La Dott.ssa Gasparini introduce la discussione sul primo punto all'Ordine del Giorno:

Aree di competenza della Società Versalis S.p.A.

- A) Risposta alle osservazioni della Conferenza di Servizi decisoria del 10/10/2011, documentazione trasmessa da Versalis con nota prot. 279/2012 del 30/08/2012, acquisita dal MATTM al prot. 25306/TRI/DI del 7/09/2012;

Fig. 4: Processo decisionale per la valutazione del rischio e delle CSR nel caso in cui $C_{site} > C_{sat}$

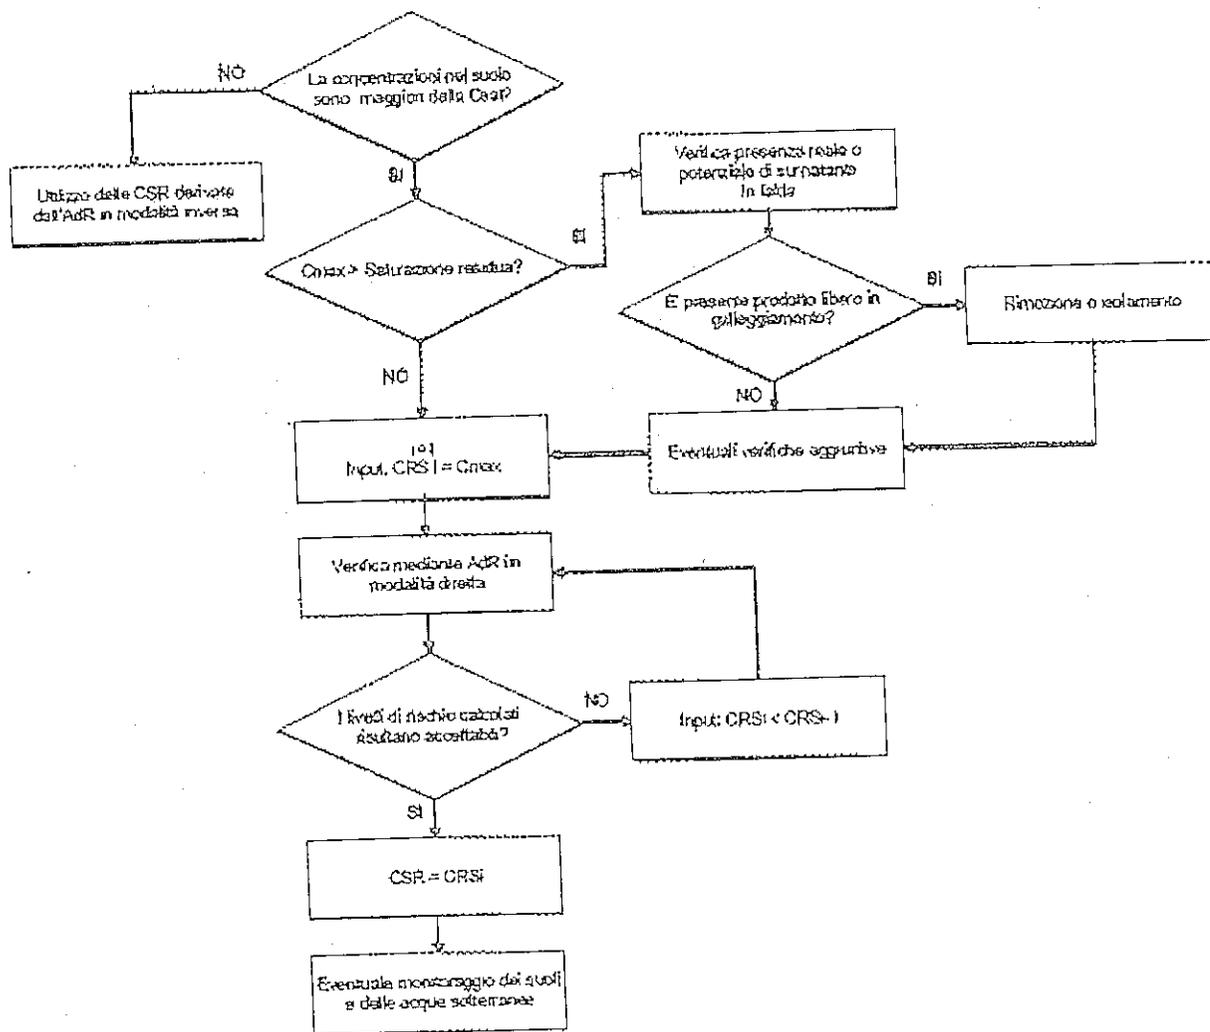
- Non si condividono i valori di collaudo espressi in tabelle 5.1 e successive presentate da pag. 21 a pag. 25 dell'elaborato. Si ritiene opportuno che per i composti organici per i quali $C > C_{sat}$, la CSR sia derivata come riportato nella Figura V. 5.4-1 dell'Appendice V, Applicazione dell'analisi di rischio ai punti vendita carburante, pubblicata nel sito web dell'ISPRA e liberamente scaricabile attraverso il link: <http://www.isprambiente.gov.it/files/temi/appendice-v-100609.pdf>

Fig. 1: rappresentazione geometrica preliminare dei riporti misti a scarti (rappresentata in tavola 5c)

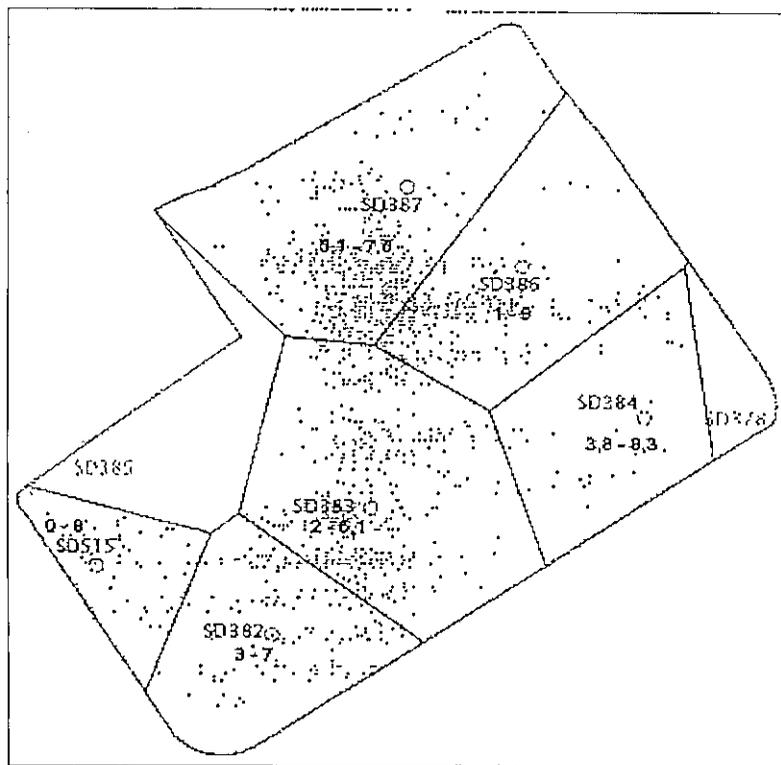
Per quanto riguarda la presenza di riporti misti a scarti, si precisa che tale strato si caratterizza come sorgente primaria di contaminazione e qualora si trovino ulteriori aree oltre la delimitazione volumetrica individuata approssimativamente in tavola 5c (qui rappresentata in Fig. 1), tali materiali vanno isolati, rimossi o trattati e ad essi non si applica l'analisi di rischio.

Fig. 2: scenario progettuale, terreni insaturi profondi (rappresentati in tavola 4)

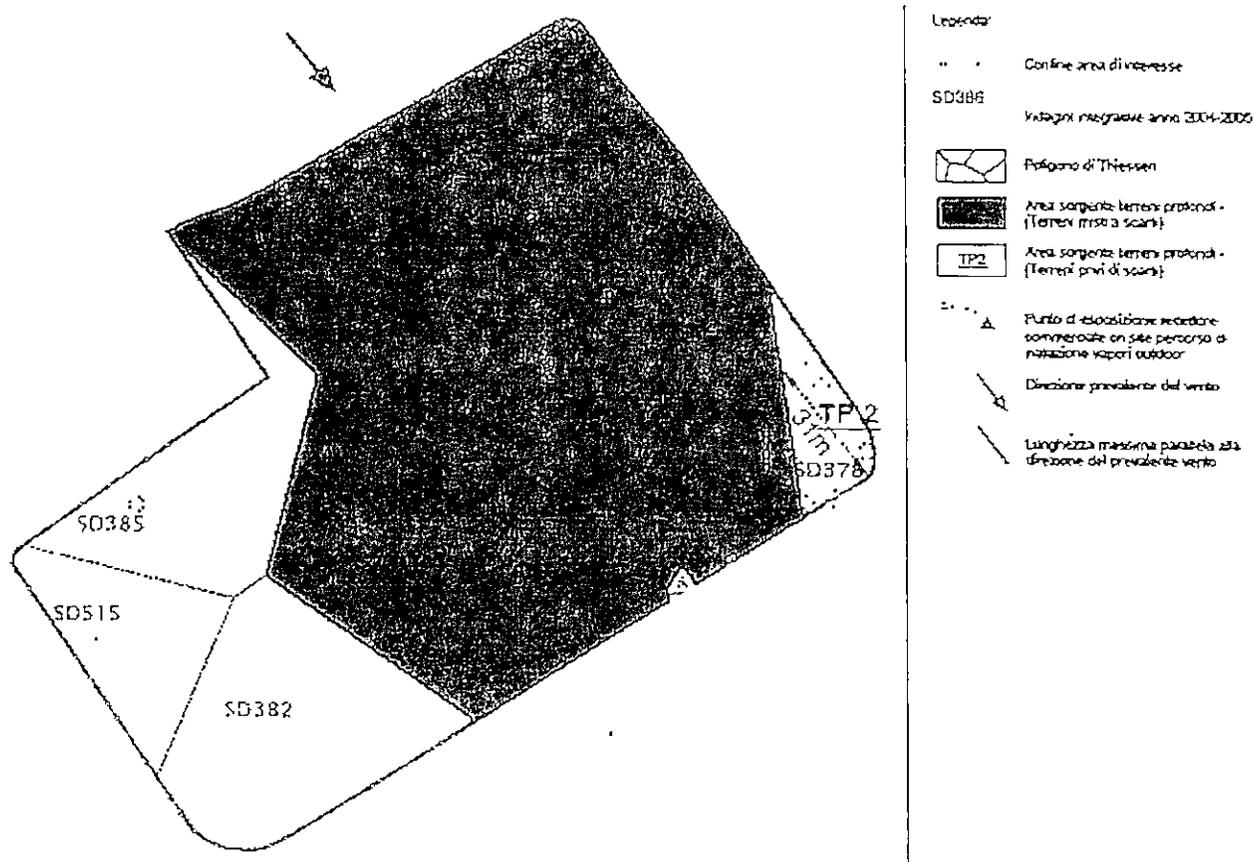
- Non si condivide l'applicazione dell'AdR alla sorgente TP1 (fig. 2) perché risulta la presenza di sorgenti primarie (riporti misti a scarti).
- Non si condivide la delimitazione della TP2 perché non prende in considerazione la massima lunghezza nella direzione prevalente del vento
